**AVIS RELATIF À LA PROTECTION
CONTRE LES EVENTUELS EFFETS NOCIFS ET NUISANCES
PROVOQUÉS PAR LES RAYONNEMENTS NON IONISANTS
GÉNÉRÉS PAR DES ANTENNES ÉMETTRICES STATIONNAIRES**

Commune : WAIMES - Exploitant : TELENET GROUP

Référence exploitant : LG6252C

Rapport n° 1105 / 2025

Figure 1 : Vue en plan des lieux de séjour et des points de contrôle

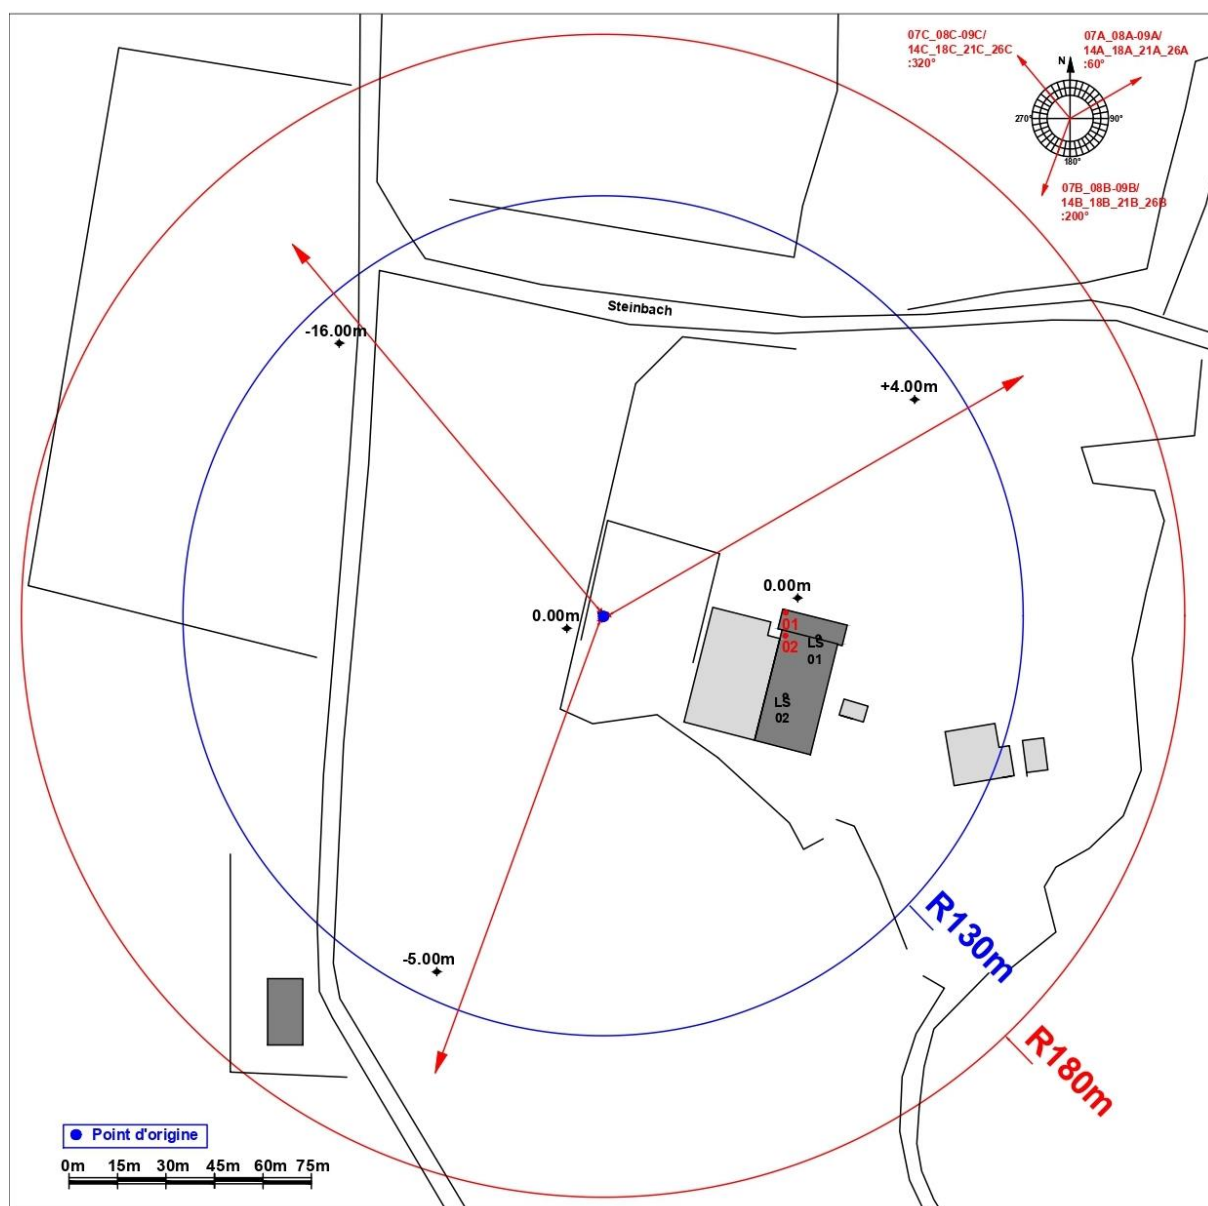
N° point de contrôle	LS	Atténuation (dB)	Indice d'exposition relatif à la limite par installation IE_i
1	LS01	3,0	0,033
2	LS02	3,0	0,022

En ce qui concerne les antennes de l'installation mentionnées dans le tableau 1, la distance maximale à laquelle la limite pourrait être atteinte, à l'extérieur, est égale à 127,2 m. S'il n'y a pas de LS à une distance inférieure, les antennes respectent forcément la limite d'immission.

Dans le cas des LS situés à l'intérieur des bâtiments, une atténuation d'obstacle est prise en compte et il en résulte que la distance maximale à laquelle la limite pourrait être atteinte se réduit à 90,5 m.

Les résultats de l'évaluation décrite au paragraphe 4 indiquent que les antennes émettrices stationnaires de l'installation faisant l'objet du présent avis ne produisent pas, dans un lieu de séjour, un rayonnement électromagnétique maximum supérieur aux limites fixées à l'article 4 du décret.
